# Anlage 11

0366-2010

Steidle Architekten

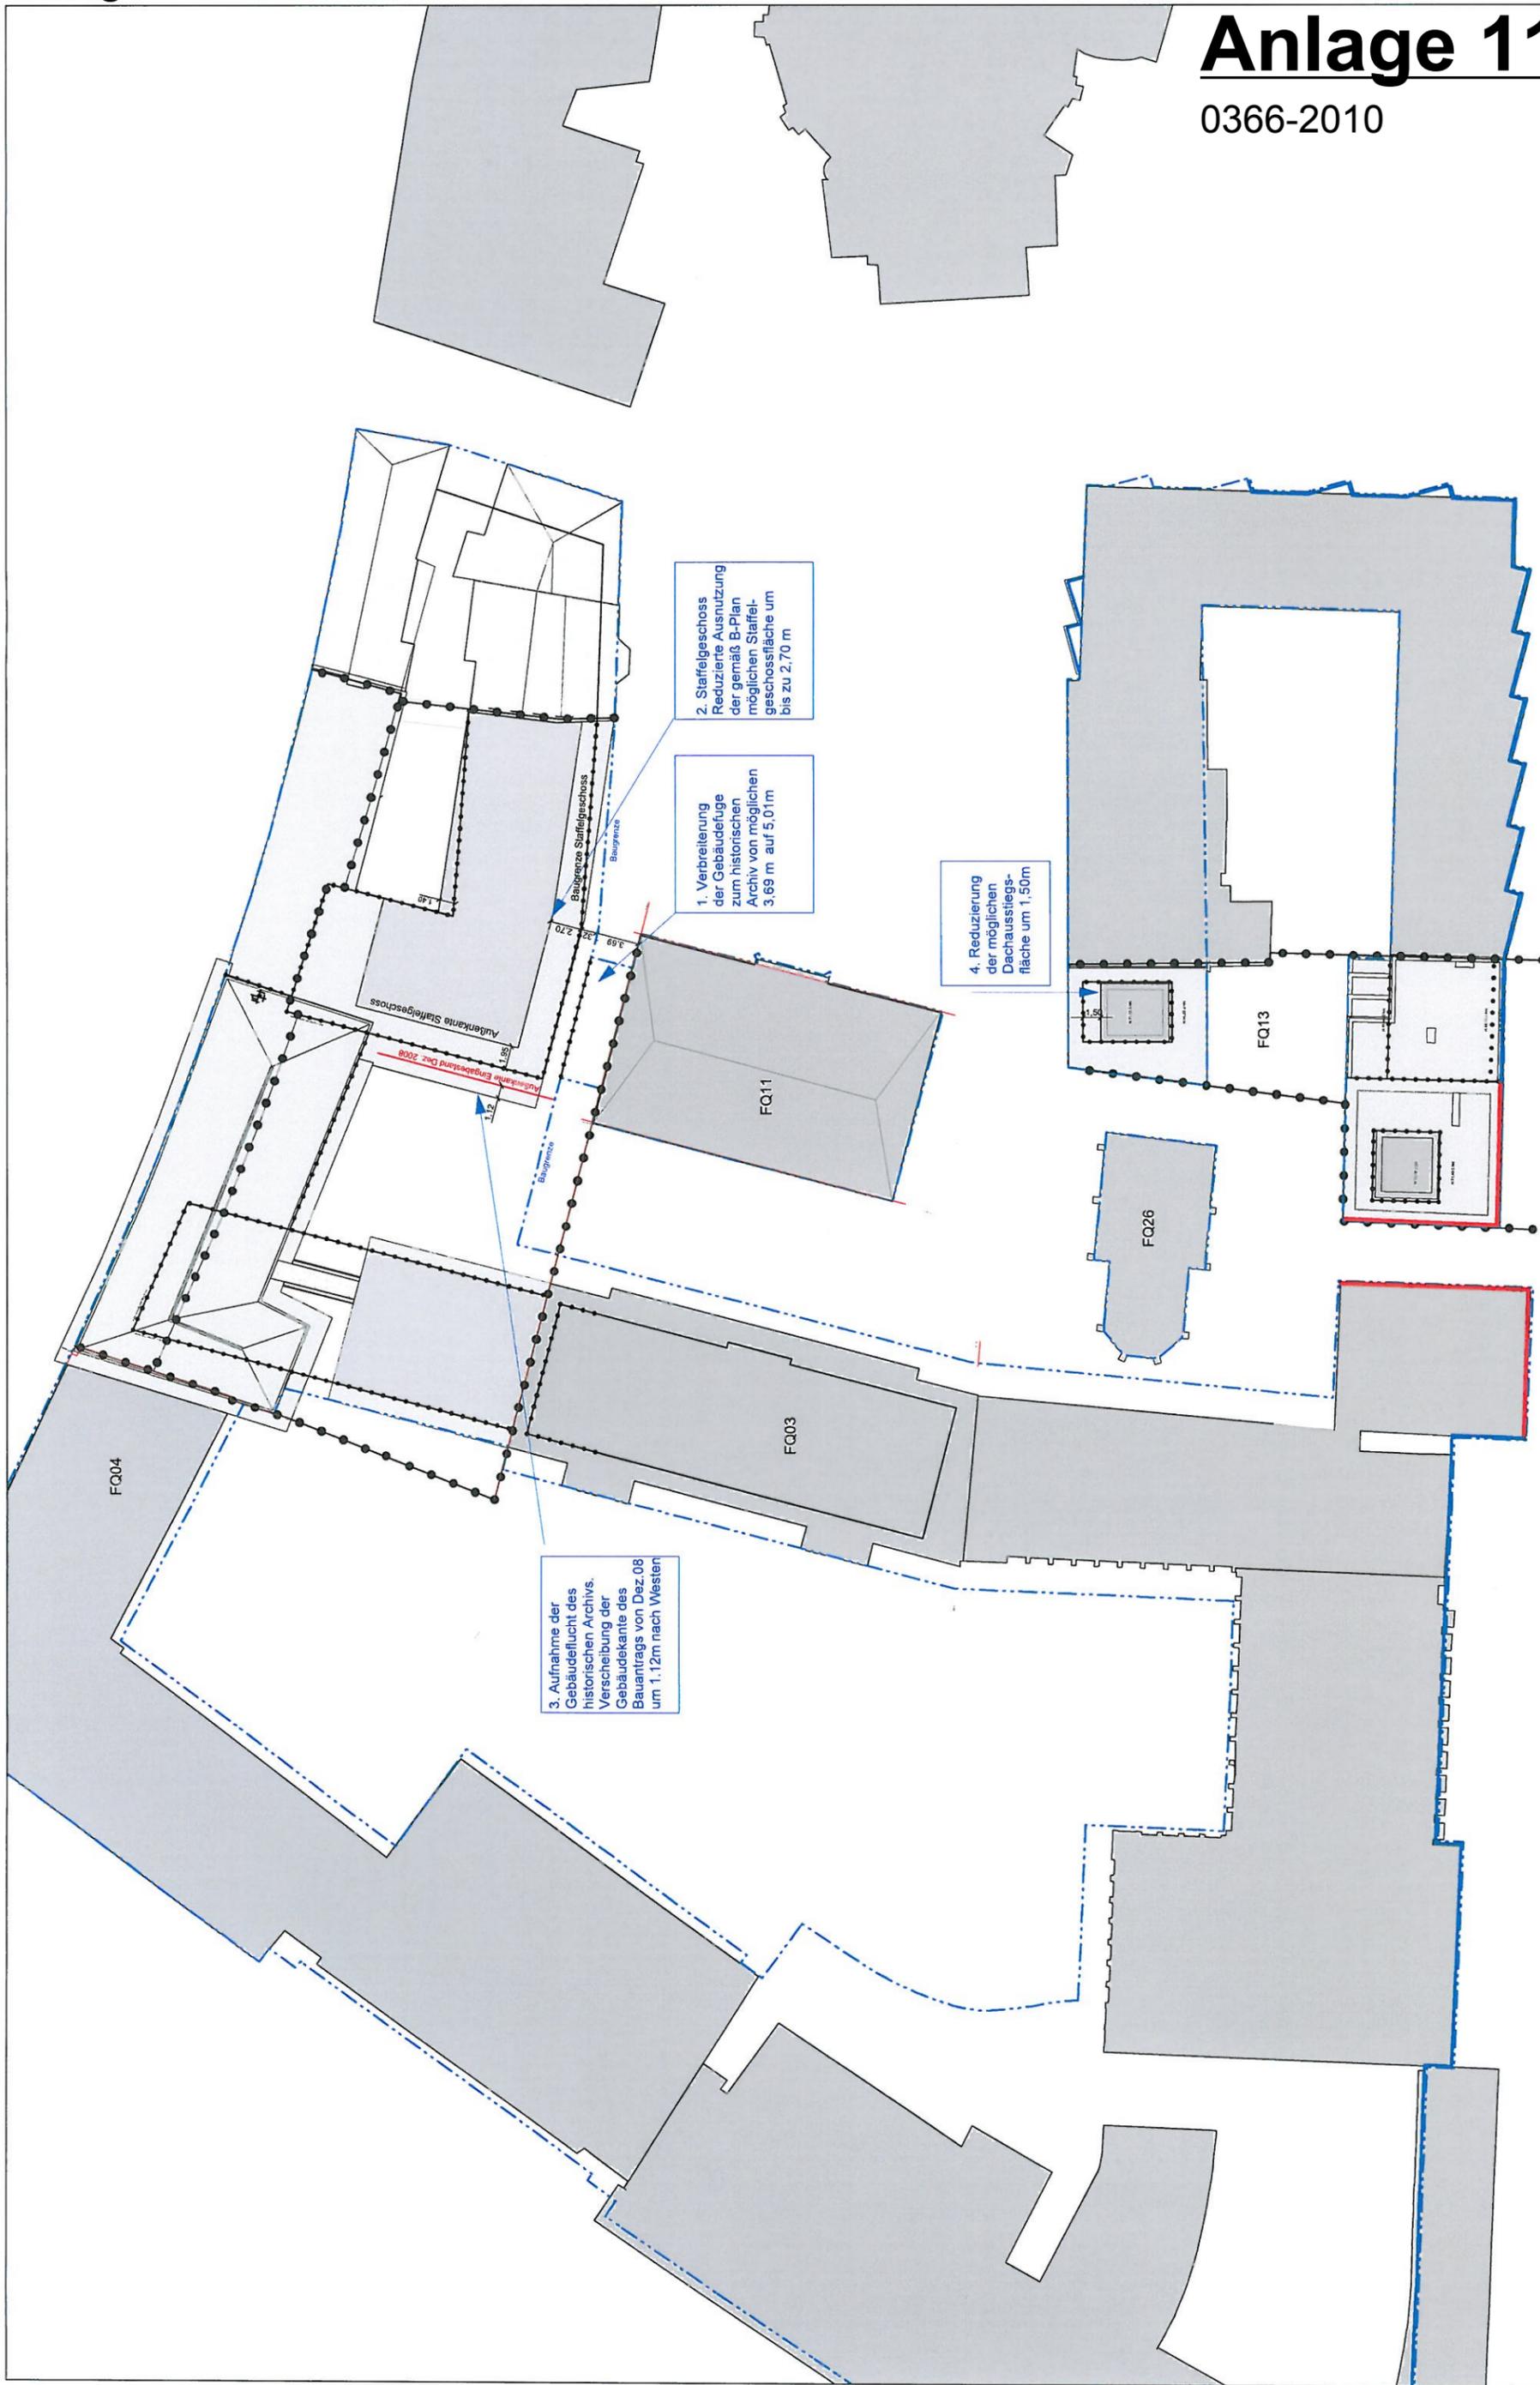
3. Aufnahme der Gebäudelflächt des historischen Archivs. Verschiebung der Gebäudekante des Bauantrags von Dez.08 um 1.12m nach Westen

1. Verbreiterung der Gebäudefuge zum historischen Archiv von möglichen 3.69 m auf 5,01m

2. Staffelgeschoss Reduzierte Ausnutzung der gemäß B-Plan möglichen Staffelgeschossfläche um bis zu 2,70 m

4. Reduzierung der möglichen Dachausstiegsfläche um 1,50m
